Raport z badania zgodności infrastruktury rowerowej ze Standardami Rowerowymi.

Krzysztof Kowalik

Celem niniejszego opracowania jest ocena zgodności projektów zamawianych przez Zarząd Dróg i Mostów ze Standardami Rowerowymi. Analizą objęto wyłącznie projekty zawierające drogi dla rowerów z lat 2011 – 2014. W analizie uwzględniono zarówno projekty zrealizowane jak i niezrealizowane. Ocenę zgodności projektów ze Standardami zestawiono w tabeli. Po tabeli opisano wybrane niezgodności ze Standardami ilustrując je zdjęciami.

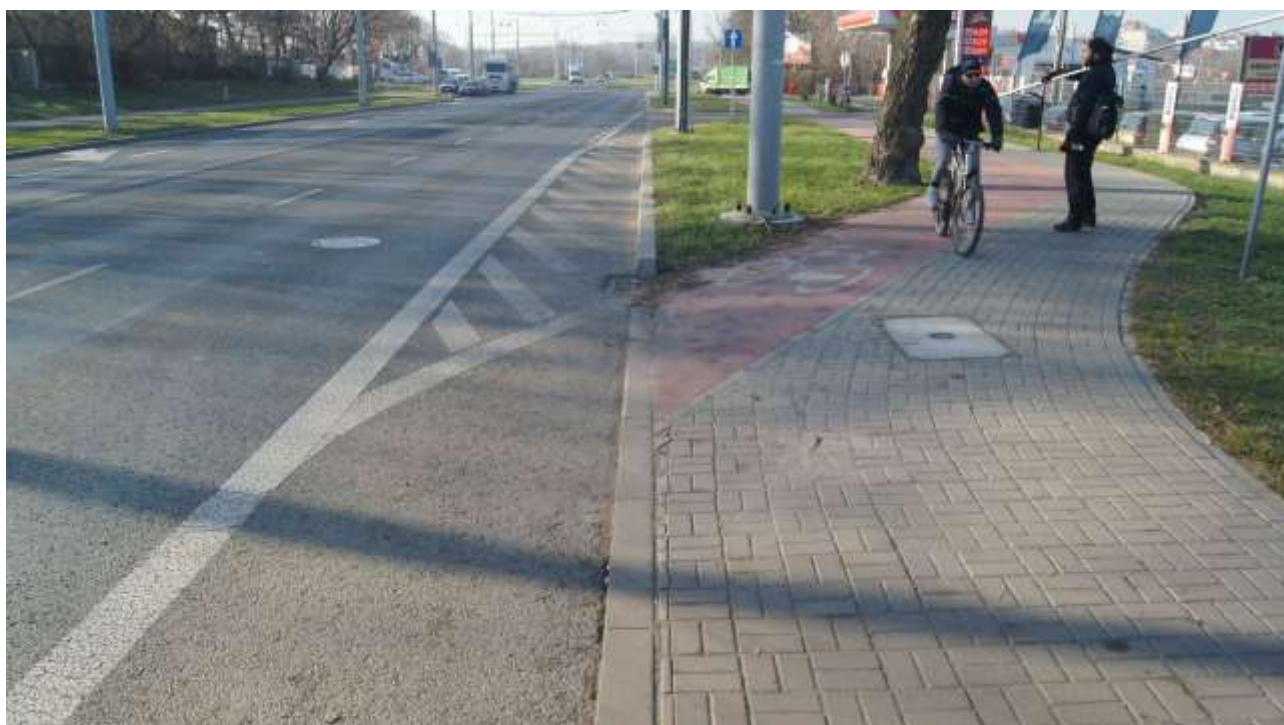
Zakres remontu obejmuje dwa odcinki ul. Krochmalnej – dwujezdniowy i jednojezdniowy. Na odcinku dwujezdniowym wykonano dwukierunkową drogę dla rowerów po stronie zachodniej. Po stronie wschodniej zabrakło analogicznego rozwiązania. Na skrzyżowaniu z ulicą Diamentową przejazdy rowerowe wykonano tylko przez dwa wloty. Na trzecim wlocie zabrakło przejazdu rowerowego.

Przejazd wzdłuż drogi z pierwszeństwem, tj. od Diamentowej w kierunku Jana Pawła przez ul. Krochmalną odsunięto od skrzyżowania o ponad 50 metrów co wydłuża drogę i odbiera rowerzystom pierwszeństwo na przejeździe.

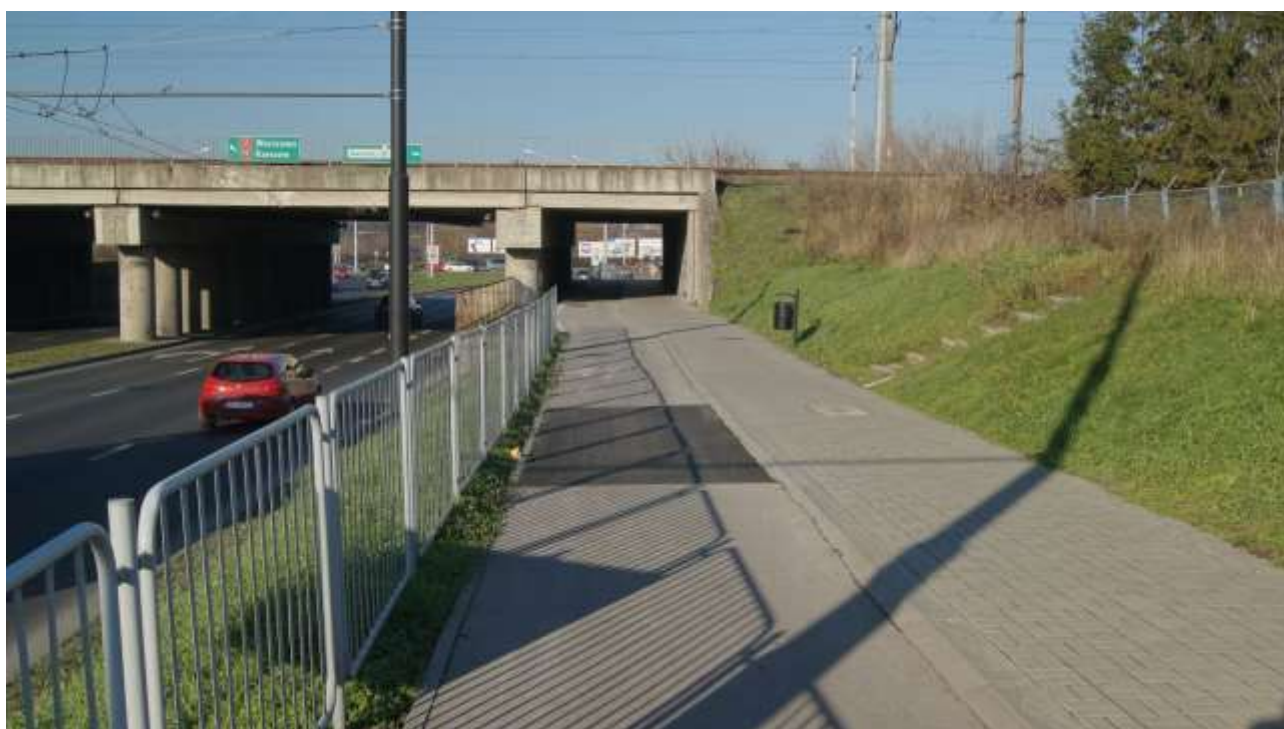
Przejazdy rowerowe przez ul. Wrotkowską odsunięto o 70 metrów od tarczy skrzyżowania w efekcie czego rowerzystom odebrano na tym przejeździe pierwszeństwo. Sama lokalizacja przejazdu na tym wlocie jest bardzo niebezpieczna, ponieważ jadąc przez niego w kierunku południowym możemy być nie zauważeni przed jadącymi z dużą prędkością kierowców. Sytuację pogarsza fakt, że w tym miejscu jezdnia poszerza się z 2 do 3 pasów ruchu.

Zjazd z ul. Wrotkowskiej na drogę dla rowerów wykonano bez wyłukowań. Nie pozwala także na wjazd na nią z dużą prędkością.

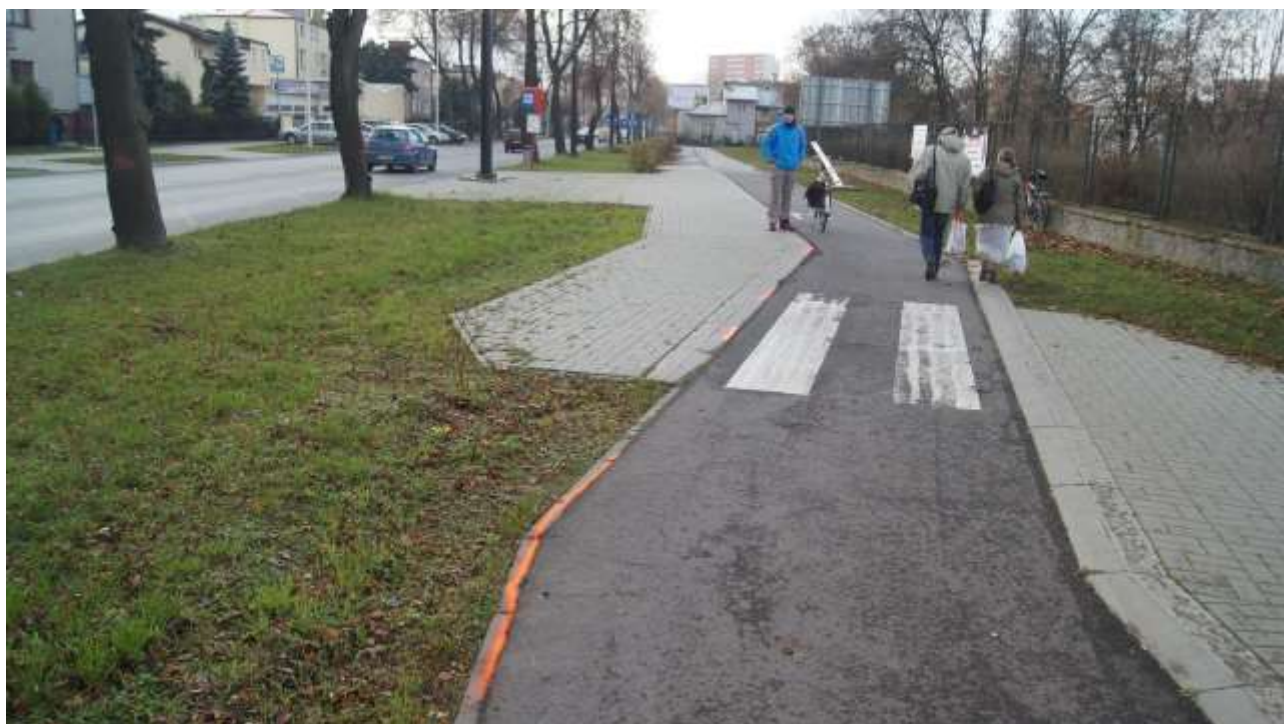
Na całej trasie nie udało się zachować ciągłości. Brakuje przejazdów przez ul. Budowlaną, Kruczkowskiego oraz tory kolejowe. Największym problemem jest, że droga dla rowerów po obu stronach ul. Budowlanej jest przesunięta względem siebie o kilka metrów uniemożliwiając wykonanie w przyszłości tam przejazdu dla rowerzystów. W okolicy ul. Kruczkowskiego na odcinku 350 m droga dla rowerów przechodzi w ciąg pieszo-rowerowy.

Po wybudowaniu drogi dla rowerów okazało się, że w jej skrajni znajdują się dwa słupy trakcyjne.
